А В Т О М О Б И Л Ь Н Ы Й з а в о д

КОНСТРУКТИВНЫЕ ИЗМЕНЕНИЯ

АВТОМОБИЛЕЙ «УРАЛ»,

ВНЕДРЕННЫЕ В 2024 ГОДУ

**Внедрение технологических улучшений и усовершенствований в
сборку автомобилей Урал-Next**

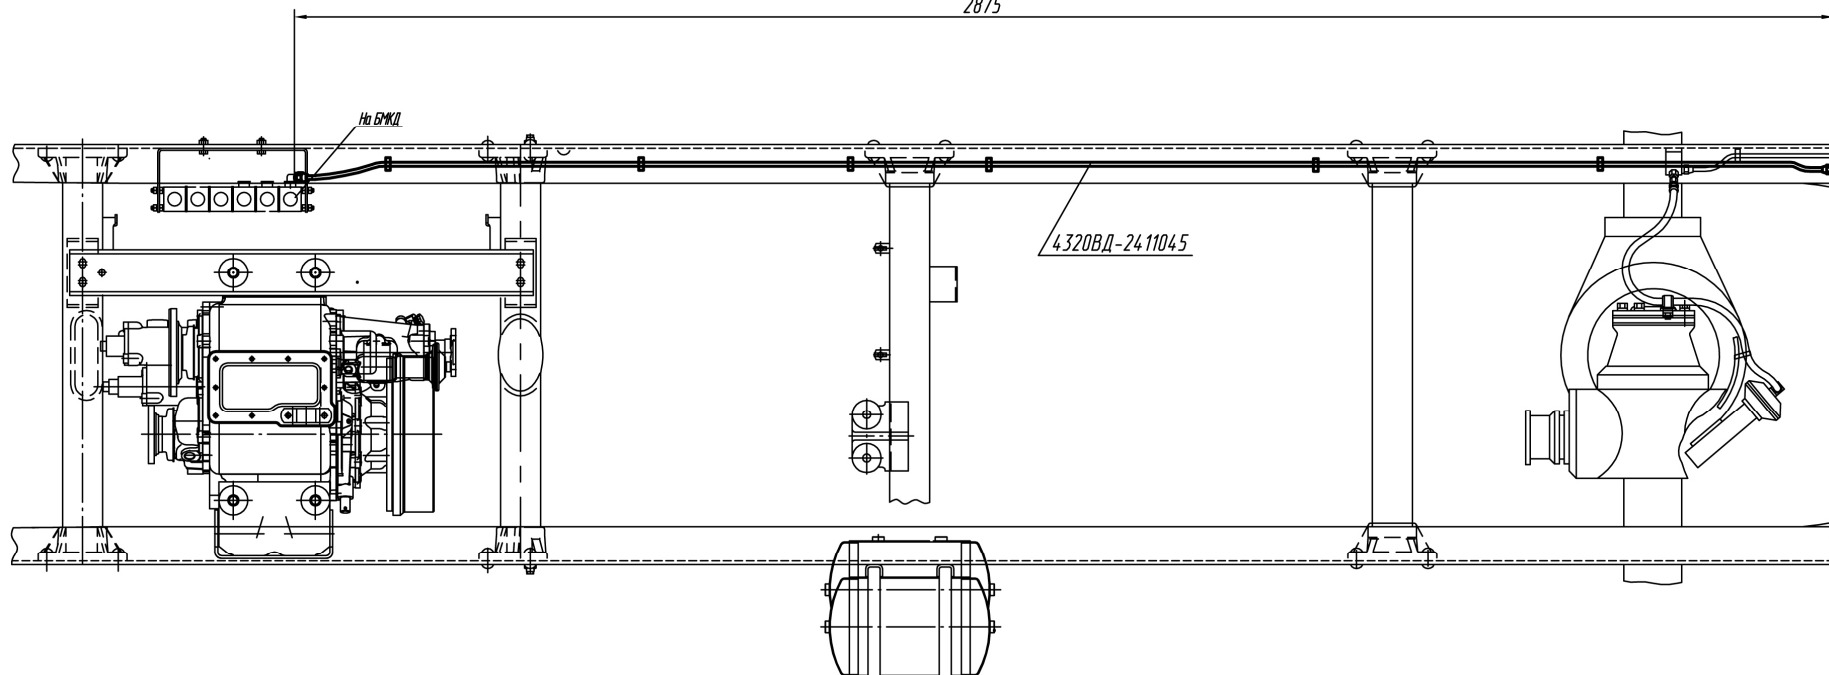
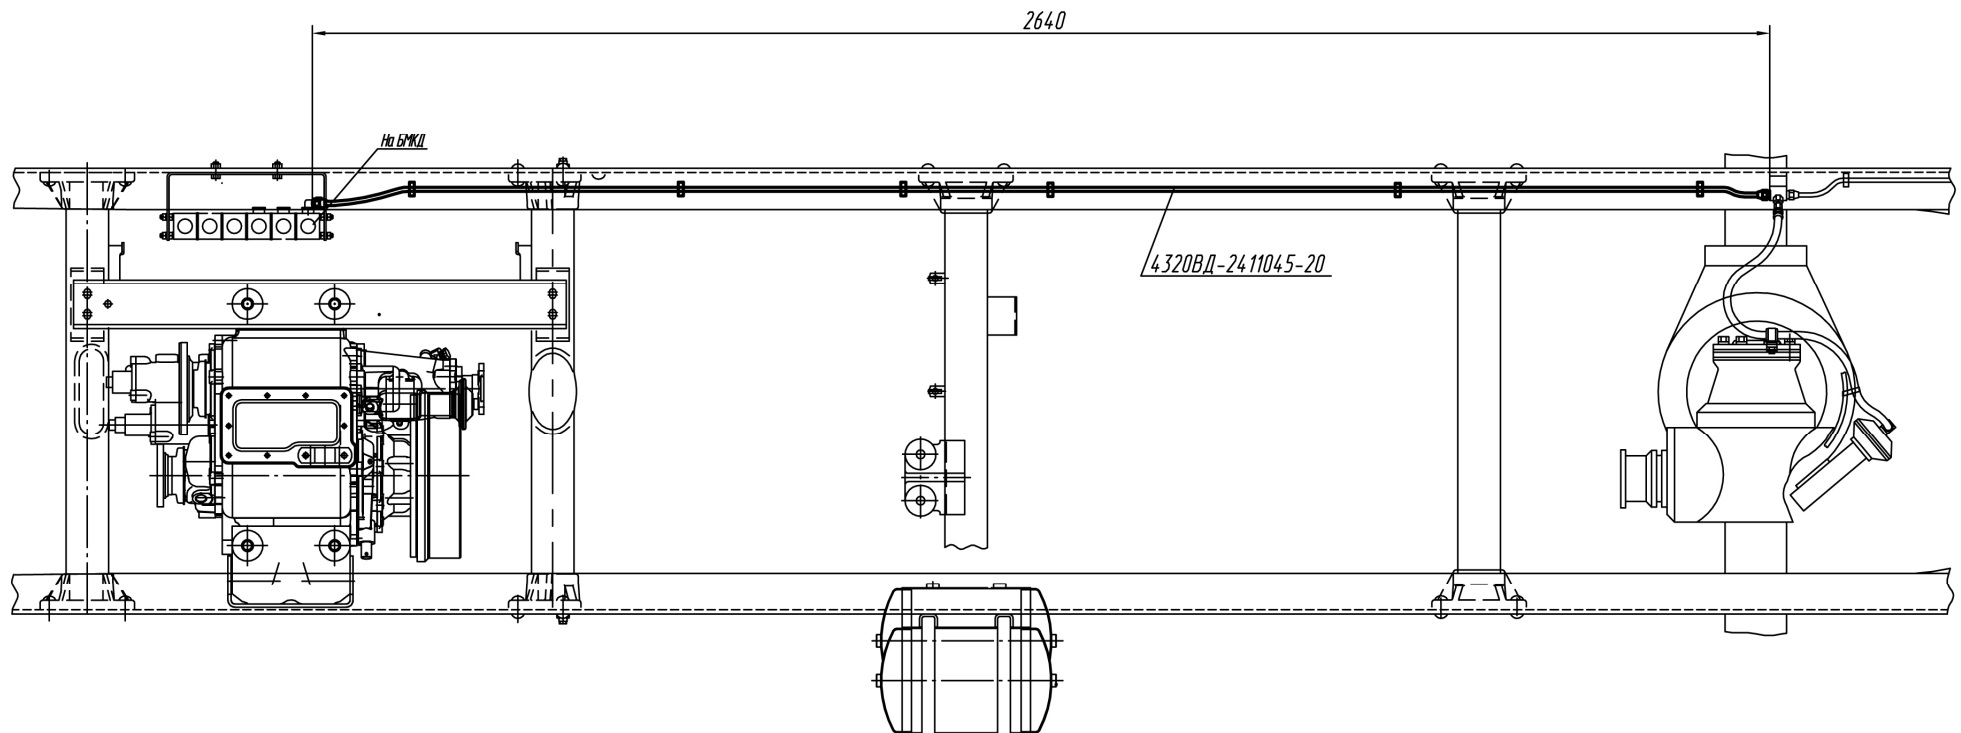
В связи с введением технологических улучшений и усовершенствований по просьбам производств в установках пневмоуправления агрегатами трансмиссии, по результатам проверки техпроцесса, в пневмоприводе БМКД производится замена трубки 4320ВД-2411045 (L=2875мм) на трубку 43206-2411045-20 (L=2640мм).

Было:

Стало:

**Внедрение технологических улучшений и усовершенствований в
сборку автомобилей Урал бескапотного исполнения**

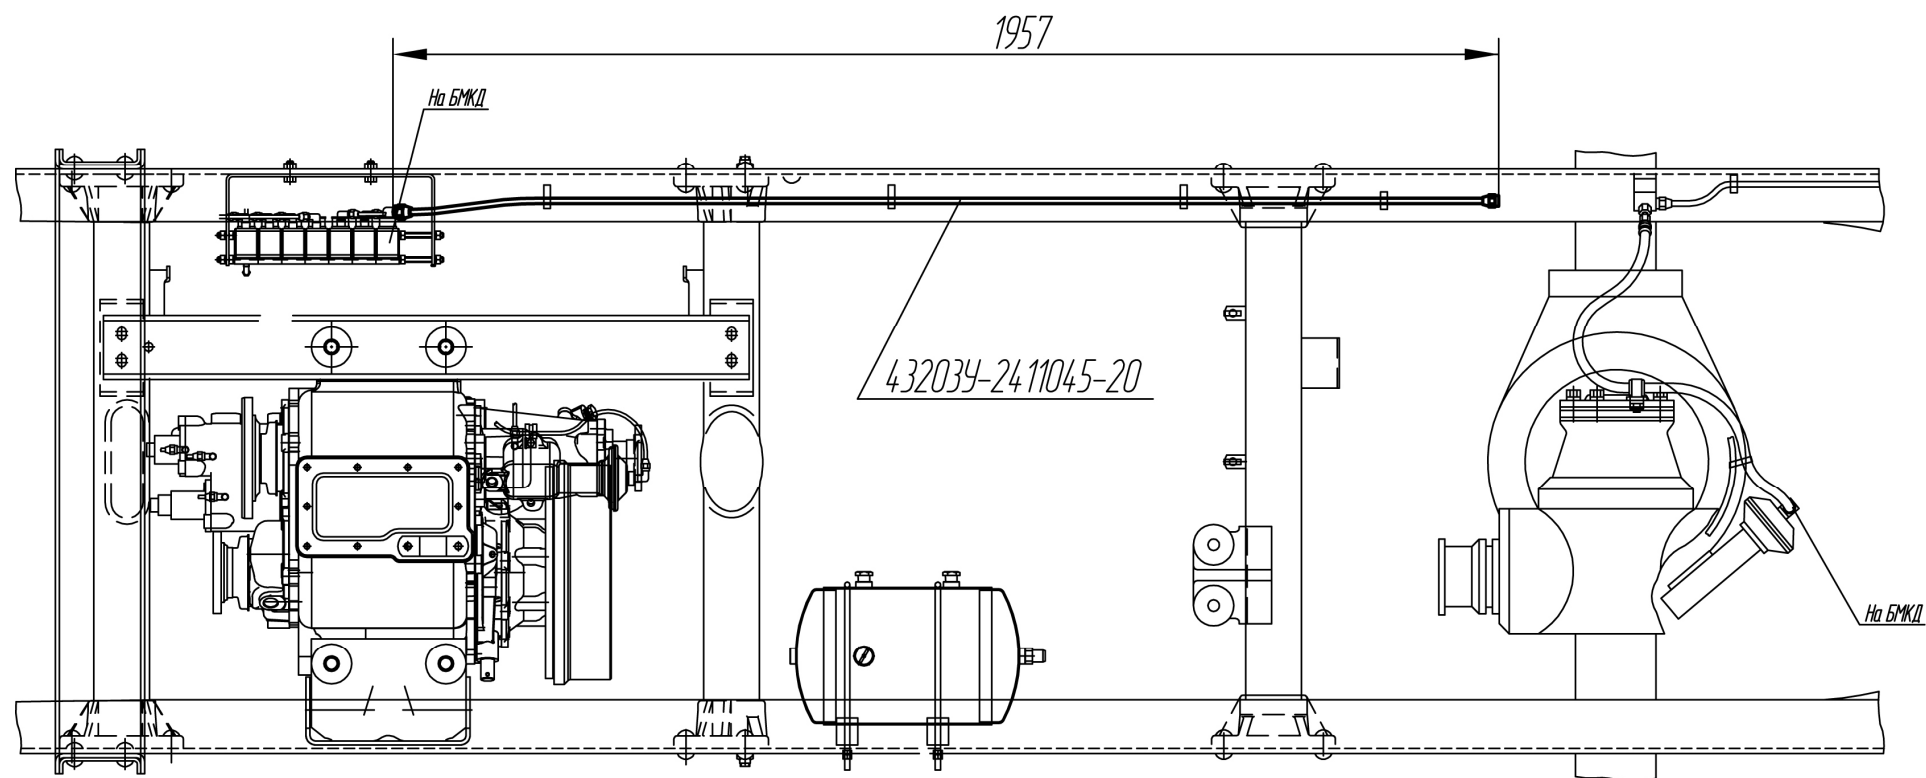
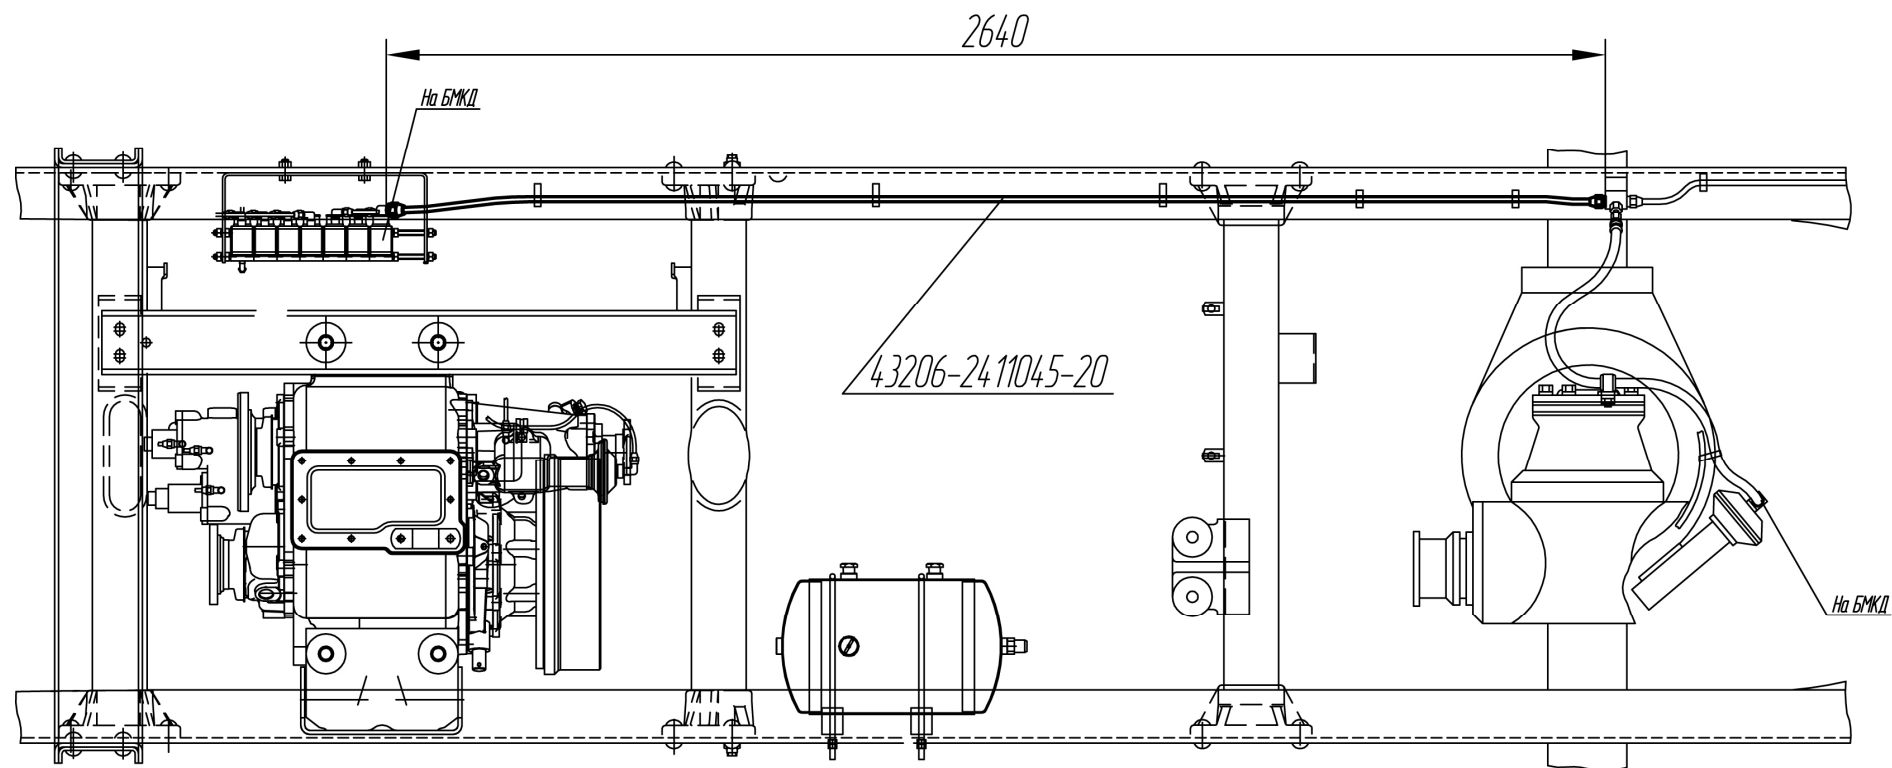
В связи с введением технологических улучшений и усовершенствований по просьбам производств в установках пневмоуправления агрегатами трансмиссии, по результатам проверки техпроцесса, в пневмоприводе БМКД производится замена трубки 43203У-2411045-20 (L=1957мм) на трубку 43206-2411045-20 (L=2640мм).

Было:

Стало:

Изменение установки пневмоуправления агрегатами трансмиссии

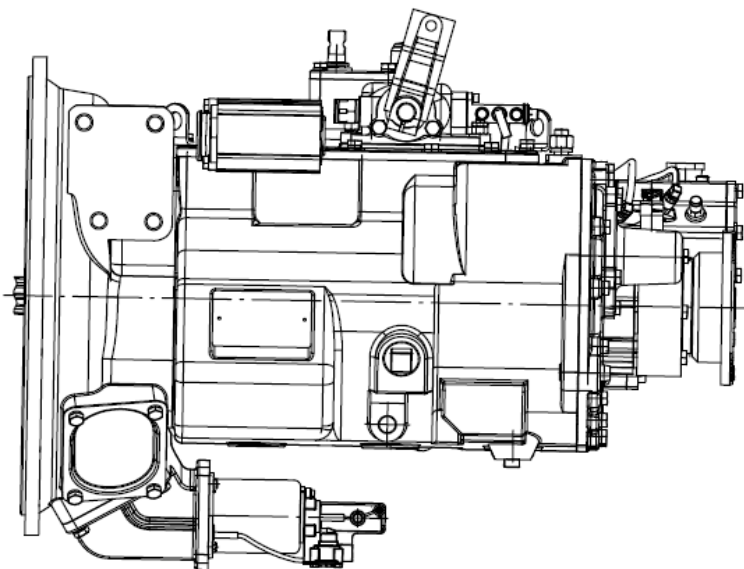
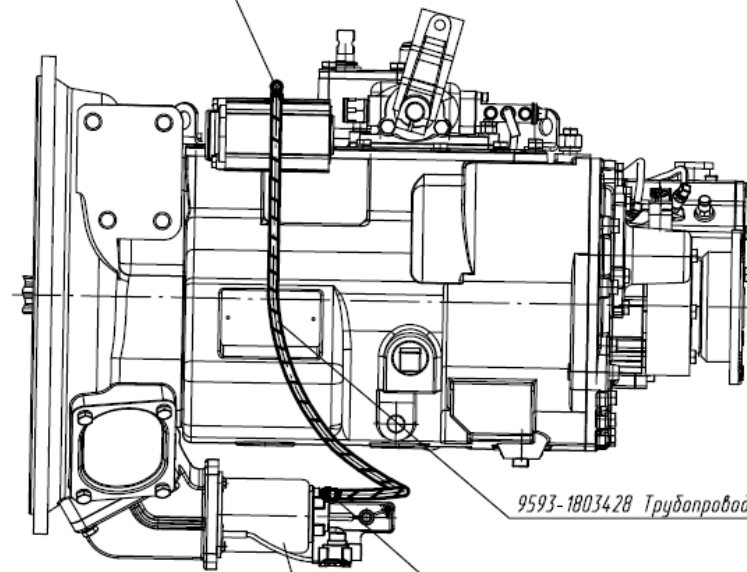
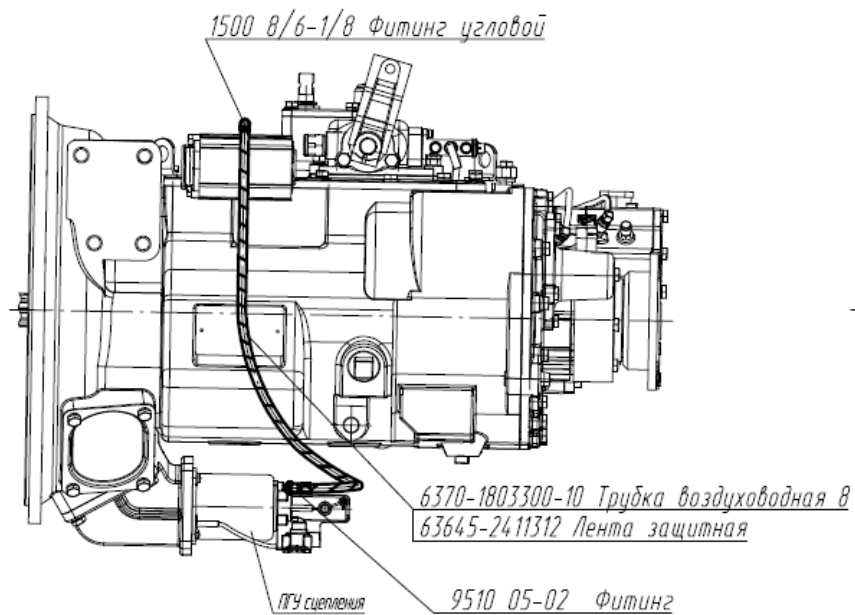
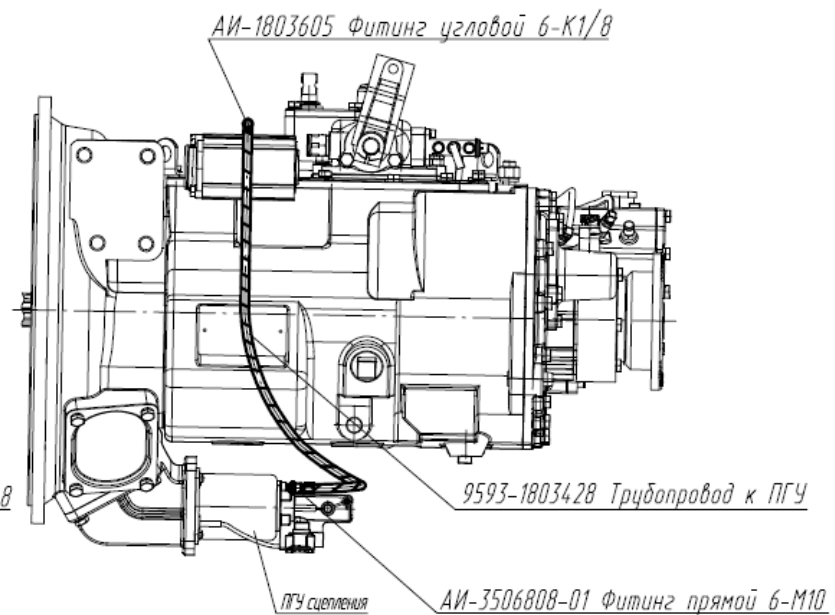
На дорожных автомобилях Урал-73945 (С-26, кабина Next, КП Fast Gear 9JS150TA), в установках пневмоуправления агрегатами трансмиссии проведены изменения по результатам сборки.

Было:

Стало:

Стало:

Графическое изображение изменения
Поперечина буксирная (сварка) 73945-2803108, 4320N-2803108

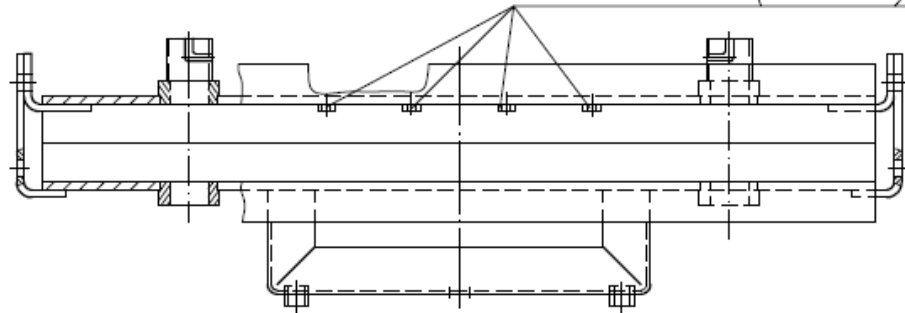
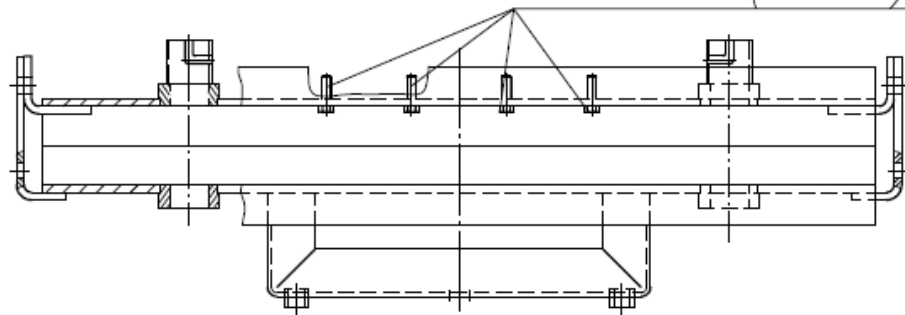
До изменения

После изменения

Установка блока УВЭОС ЭРА-ГЛОНАСС в кабине NEXT 4320N-370033

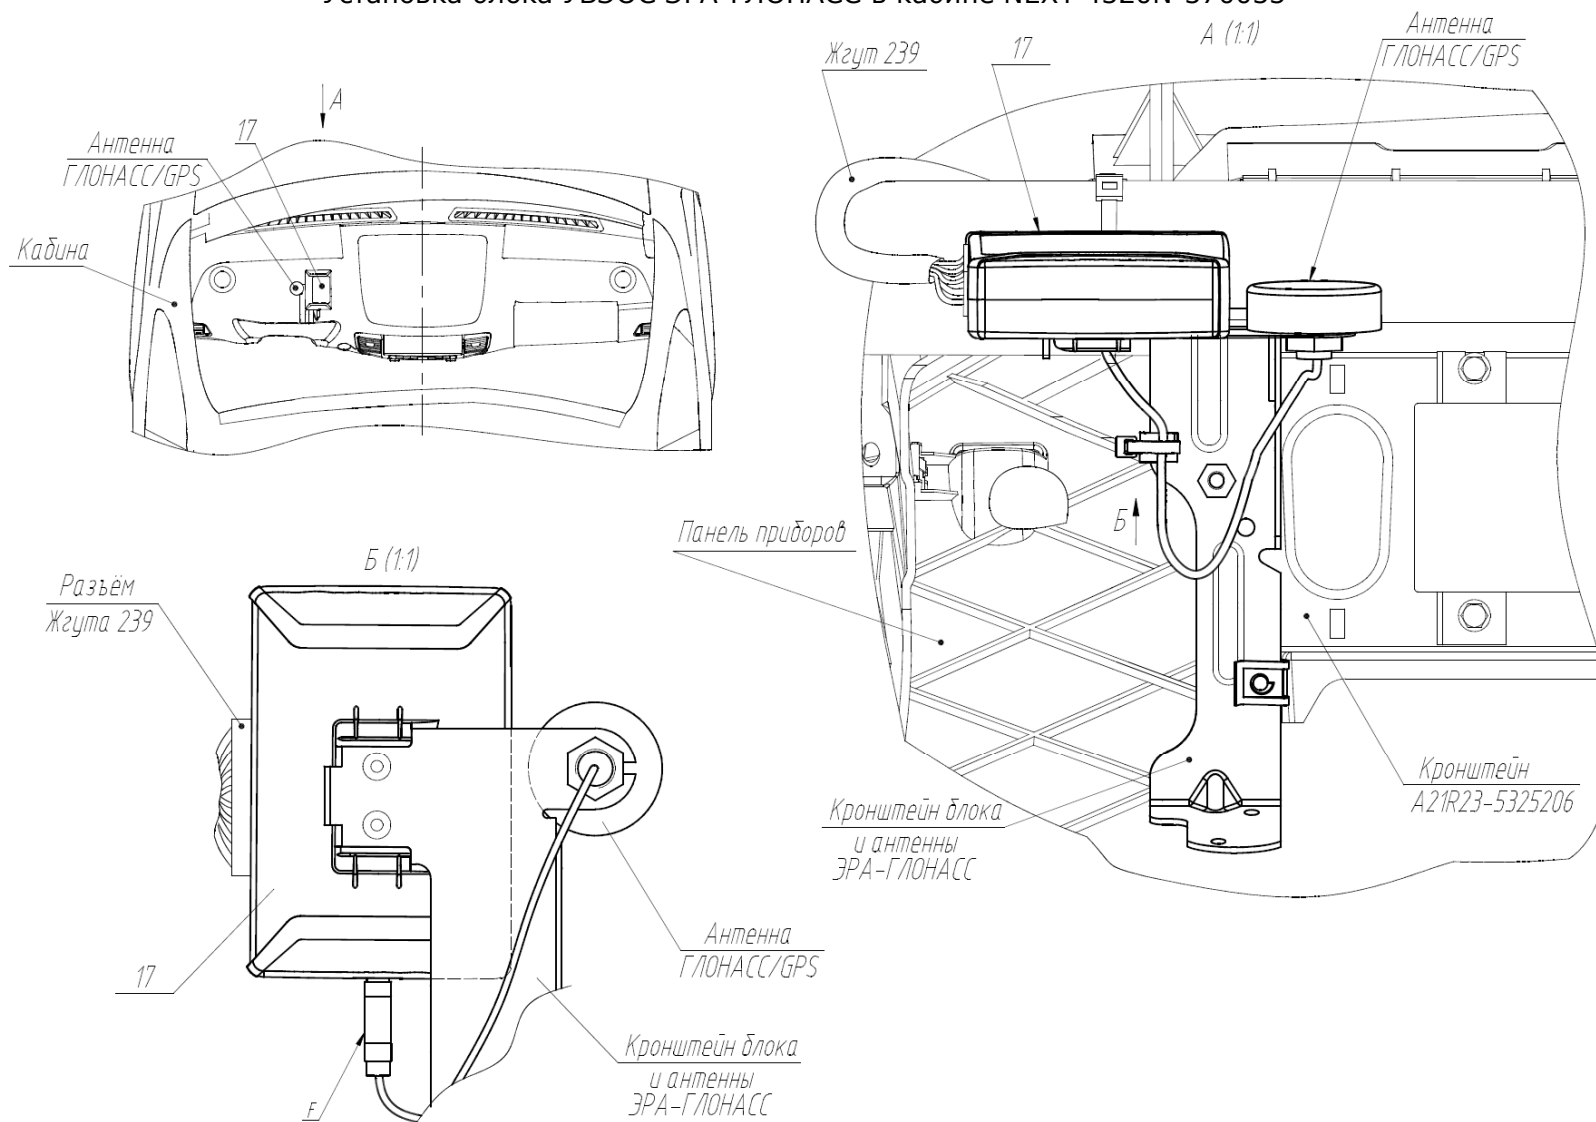
Графическое изображение изменения
